Zapracovanie podmienok, požiadaviek a pripomienok dotknutých orgánova štátnej správy, správcov inžinierskych sietí a odborných vyjadrení inšpektorov MV SR do projektovej dokumentácie

Stavba: Rekonštrukcia tepelného hospodárstva, CLS Topolčianky

SO01 E1.1.4 Kotelňa obj.09- Technológia kotelní a vykurovanie

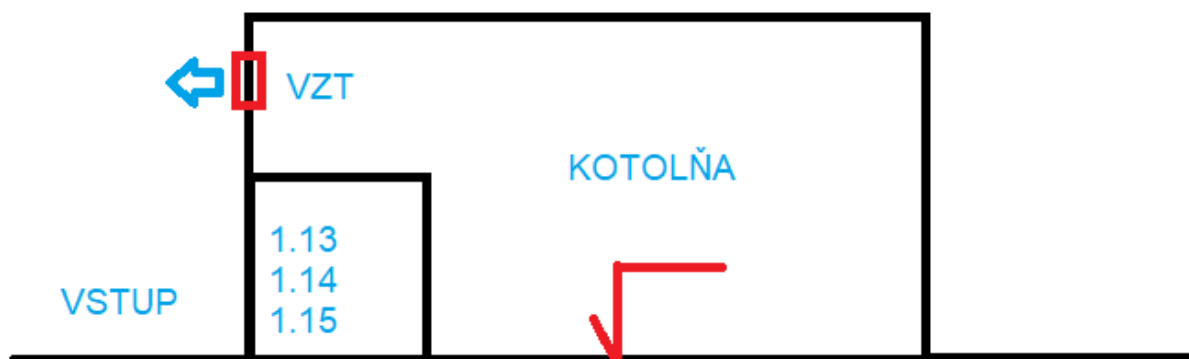
Chýbajú otvory pre prirodzené vetranie kotelne pod stropom.

Otvory pre prirodzené vetranie kotelne sú zabezpečené vetracími otvormi v obvodovej stene kotelne v časti nad stropom miestností 1.14 Zádverie a 1.15 Príručný sklad, kde sú stropy týchto dvoch miestností vo výške pod vetracími otvormi kotelne.
